Акт строительно-технической экспертизы

26 декабря 2016 г.

Соответствует ли здание (корпус №1) МАДОУ ДС №30, расположенное по адресу: Краснодарский край, Выселковский район, ст.Выселки, ул.Школьная,10,12 требованиям, необходимым для беспрепятственного доступа маломобильных групп населения?

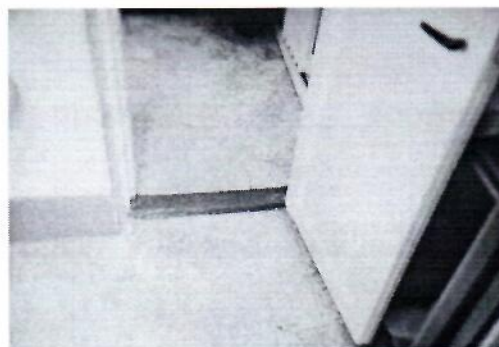
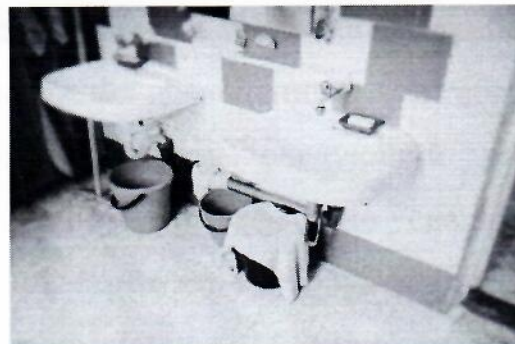
В ходе экспертного осмотра было установлено, что посетители детского сада МАДОУ ДС №30 (корпус №1) проходят в здание через центральный вход.

Ширина пандуса должна быть не менее 0,9 м, вход в здание уже оборудован ступенями, шириной 2,33 м и разместить пандус на части ступеней не возможно, так как произойдет загромождение лестницы, что приведет к затруднению свободного доступа в здание. Размеры входной площадки 0,73м×3,37м не соответствуют пространству для маневрирования кресла-коляски перед дверью, при открывании "к себе", которое должно быть не менее 1,5м при ширине проема не менее 1,5м.

В ходе экспертного осмотра было установлено, что вход в исследуемое здание имеет ширину дверных проемов в свету 0,81 м, что не соответствует ширине дверных и открытых проемов в стене, а также выходов из помещений и коридоров на лестничную клетку, которые должны быть не менее 0,9 м.

Входные двери имеют порог 0,082м, что не допустимо (по СП 59.13330.2012 п.5.1.4 «...высота порога не должна превышать 0,014 м»).

Габариты данного входа указывают на то, что проезд маломобильных граждан внутрь здания технически невозможен.
